Würselen, den 28.05.2018

Stadt Eschweiler  
- Abteilung Planung und Entwicklung der  
Stadt Eschweiler -

Vorhabenbezogener Bebauungsplan 9 -An Velau -  
Frühzeitige Beteiligung der Öffentlichkeit

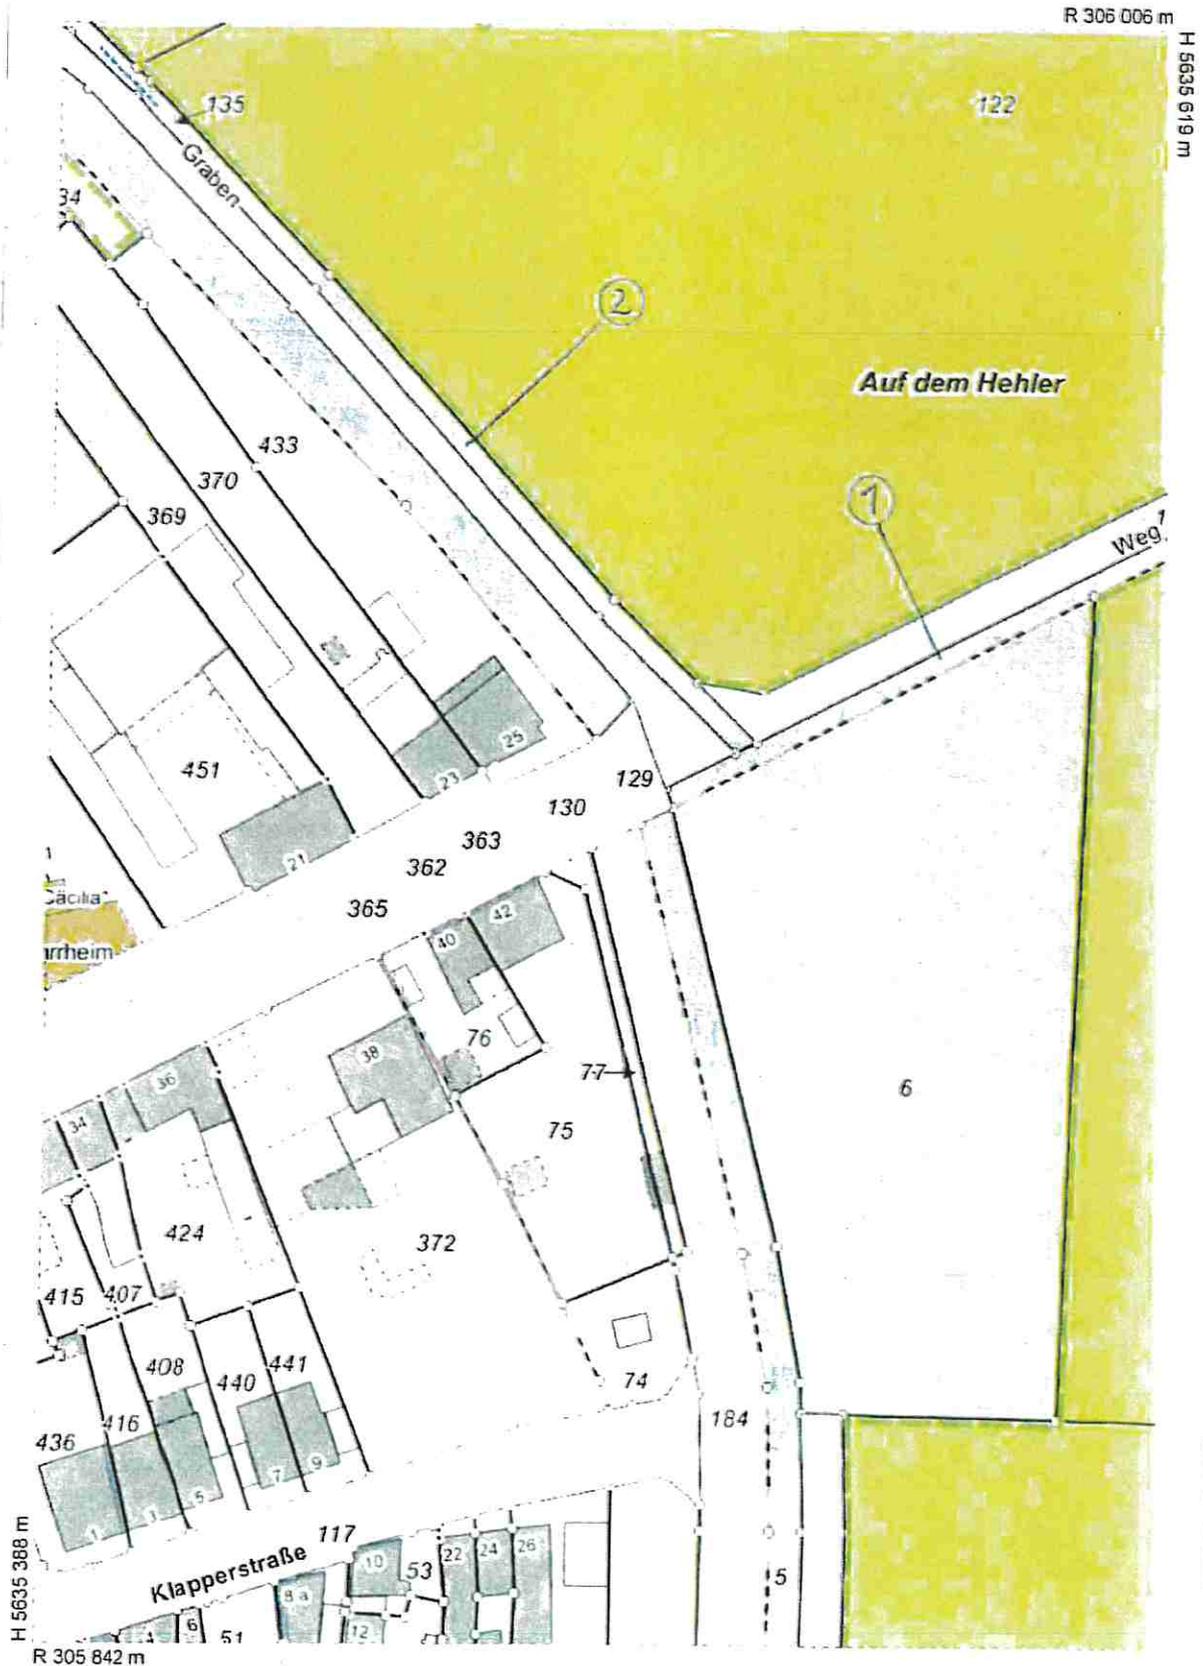
Aus nahezu östlicher Richtung verläuft ein Graben von der Rue de Waterloo kommend in Richtung Velauer Straße (Punkt 1 Anlage Liegenschaftskarte Städteregion). Bei starken Niederschlagsereignissen ist dieser randvoll mit abfließendem Wasser gefüllt und transportiert dies Richtung Hehlrath in den Grubenrandkanal.

VORHABENBEZOGENER  
BEBAUUNGSPLAN  
- AN VELAU -

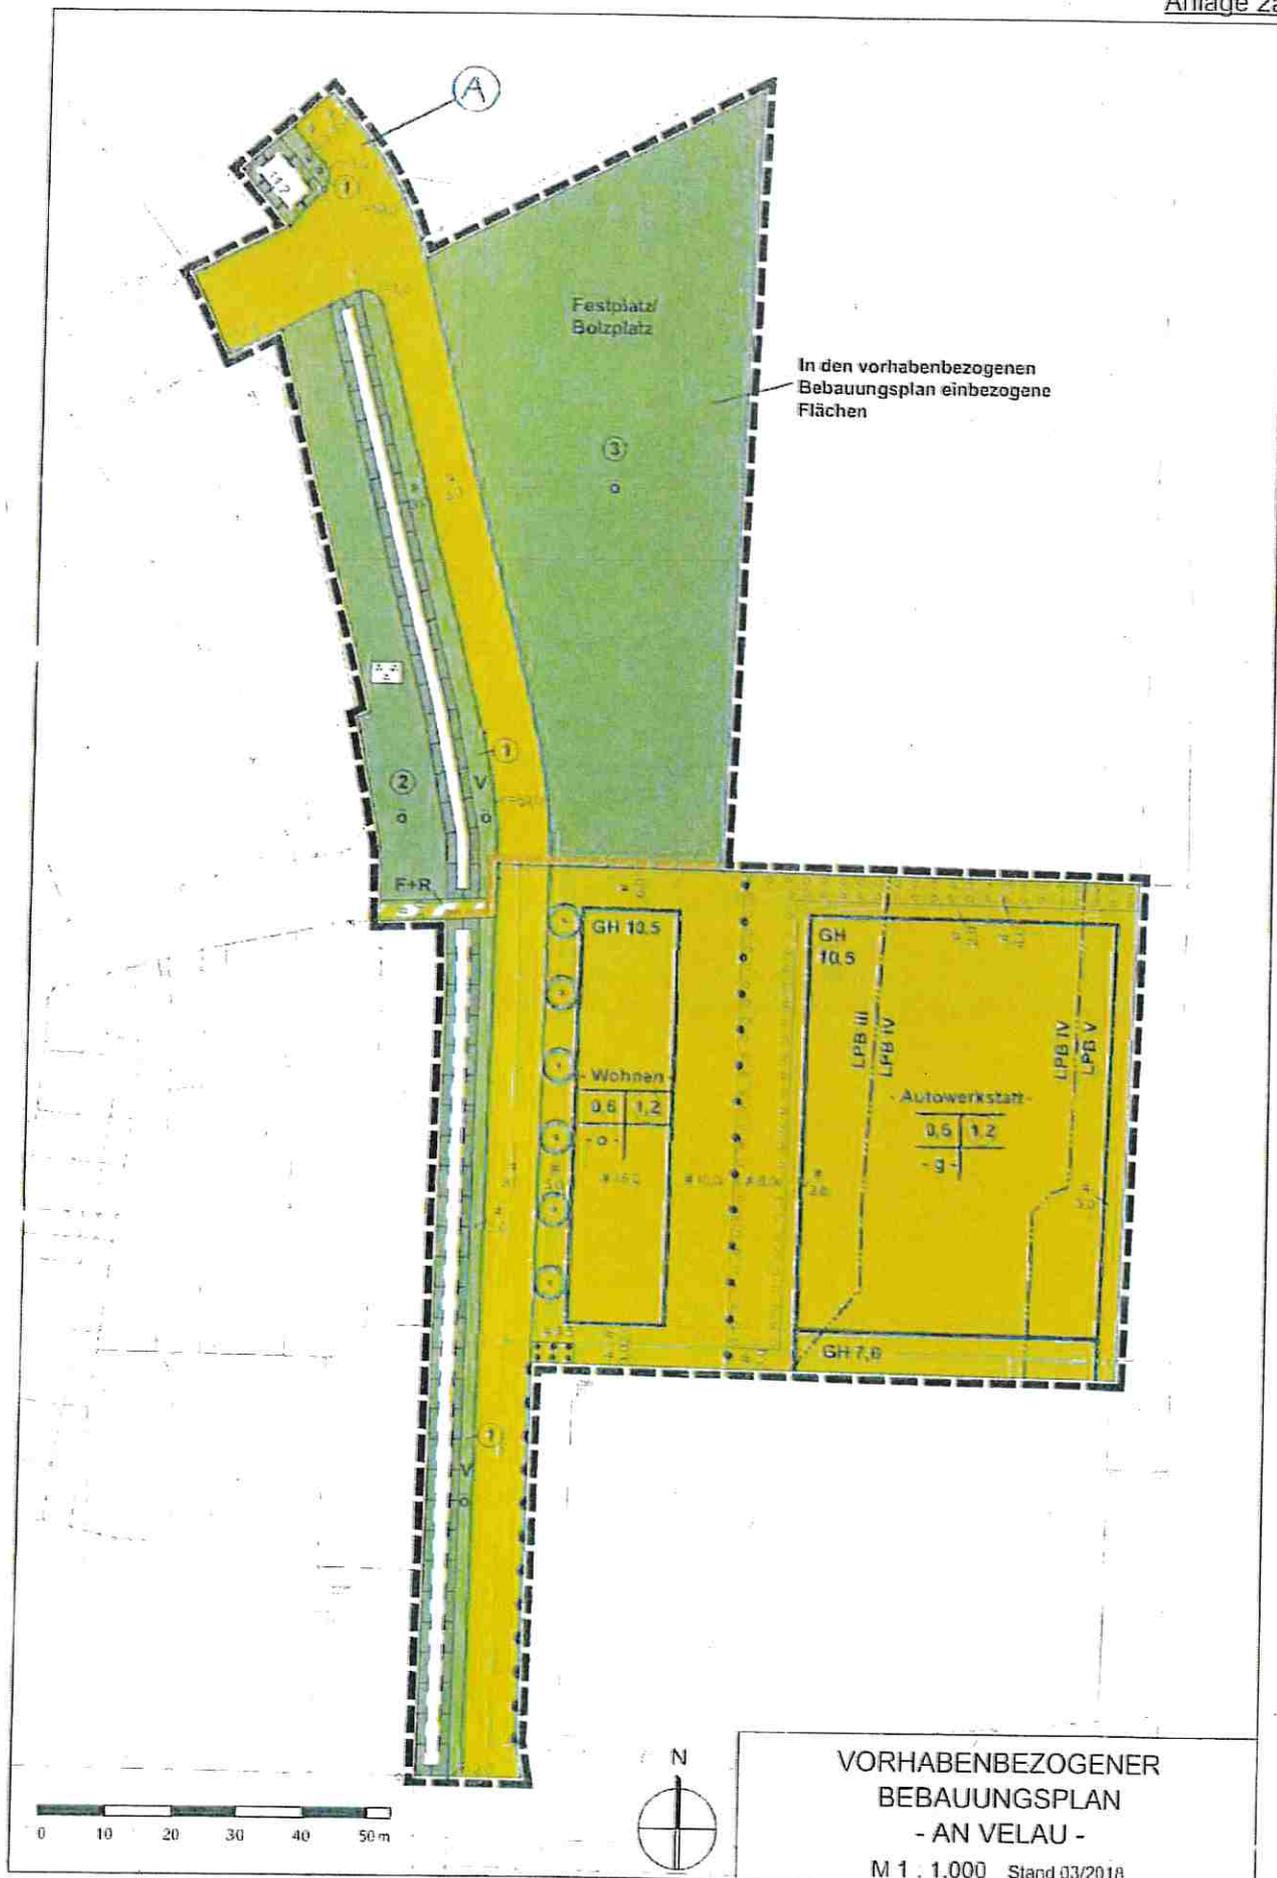
Parallel zum Grubenrandkanal befindet sich ein weiterer der Entwässerung dienender Graben (Flurstück 135 / Punkt 2 Anlage Liegenschaftskarte Städteregion). Die Liegenschaftskarte der Städteregion Aachen deutet darauf hin, dass dieser Graben mit dem bereits erwähnten, aus Richtung Rue de Waterloo kommenden Graben in Verbindung steht. Der parallel zum Grubenrandkanal laufende Graben wurde im Bebauungsplan (nördlicher Zipfel) mit Straßenfläche überplant (Punkt A Anlage Karte Bauplanung).

Auch wenn der Graben entlang des Grubenrandkanals nicht mehr überall vollständig sichtbar ist, so bietet er doch zusätzliche Aufnahmekapazitäten bei Hochwasser. Eine Wiederherstellung des Grabens in den Ursprungszustand kann noch zusätzlich Abhilfe schaffen. Die bestehenden Gräben, sowie ausreichend dimensionierte Durchlässbauwerke sind nach wie vor notwendig und müssen unbedingt erhalten bleiben.
